La Comisión de Evaluación Ambiental de Tenerife, en sesión celebrada el día 14 de mayo de 2020, acordó formular en el punto número tercero del orden del día, el Informe de impacto ambiental para el Proyecto “**Pista en la zona de El Chorro en el T.M. Santa Cruz de Tenerife**”, en los términos que se indican a continuación, lo que se hace público de conformidad con lo establecido en el artículo 47 de la Ley 21/2013, de 9 de diciembre, de Evaluación Ambiental:

3º.- Informe de impacto ambiental para “Pista en la zona de El Chorro en el T.M. Santa Cruz de Tenerife”.

Imagen que de los trazados analizados (alternativa de proyecto)

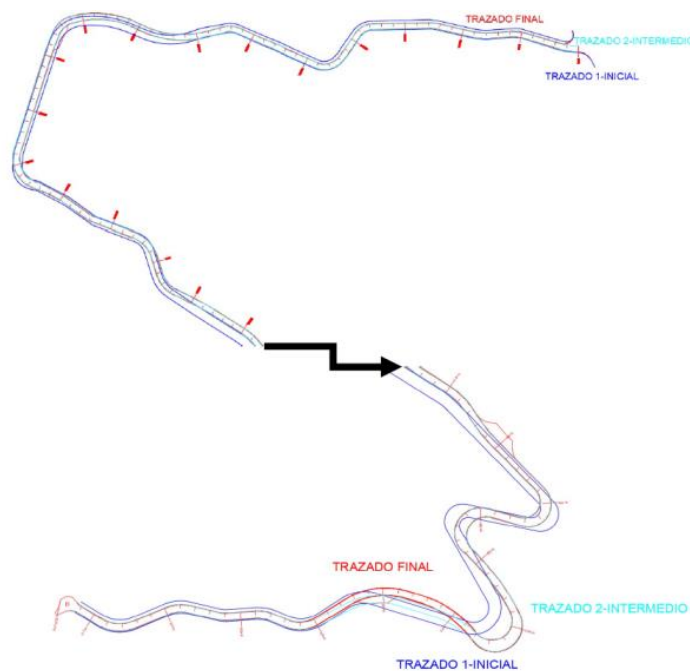
Según el proyecto, todas las alternativas posibles y analizadas representan en general una afección al medio natural similar que la alternativa de proyecto adoptada, motivo por el que ha primado seleccionar aquella con menor impacto paisajístico y afección a las huertas de cultivo existentes, sus accesos y la servidumbre existente, sin tener en cuenta a priori su coste de inversión. Con respecto a las diferentes alternativas relacionadas con las soluciones constructivas se indica que entre todas las analizadas se ha optado por la que provoca un menor impacto visual.

Figura 5. Vista aérea de la ladera por donde transcurre la pista. Las flechas señalan grandes bloques desprendidos cercanos a la traza (Imagen de Google Earth).

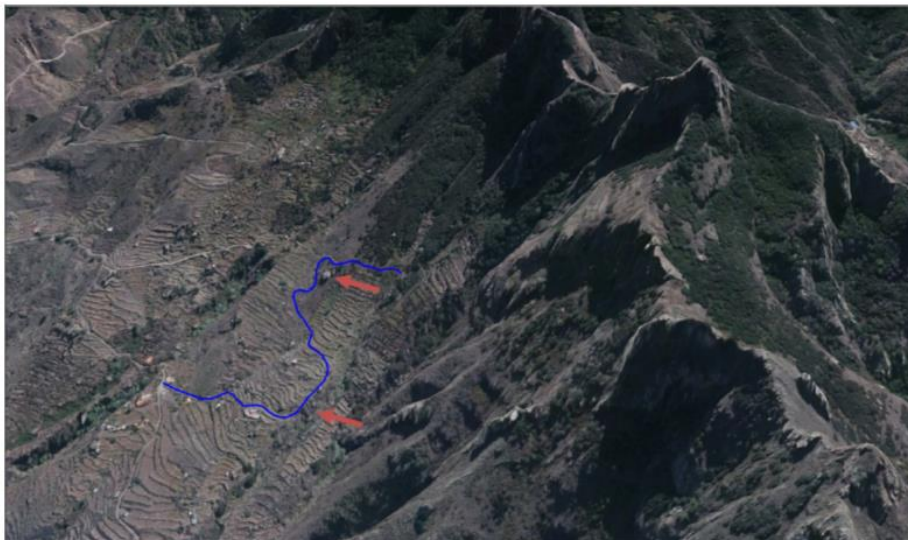
- 2.2. La ladera del barranco que discurre al oeste de la pista entre los P.K. 0+230 a 0+300 se asienta sobre un terreno poco consistente, con grandes bloques sueltos. En este tramo deben extremarse las precauciones durante la fase de obras para evitar deslizamientos en la ladera que modifiquen las condiciones de drenaje del barranco. Se recomienda retirar los bloques de mayor tamaño del borde de la ladera antes del comienzo de la excavación o realizar un saneo controlado de los mismos.

- 2.3. Sanear o estabilizar los bloques inestables que se encuentran a lo largo del trazado, por riesgo de que se movilen ladera abajo durante la fase de obras.
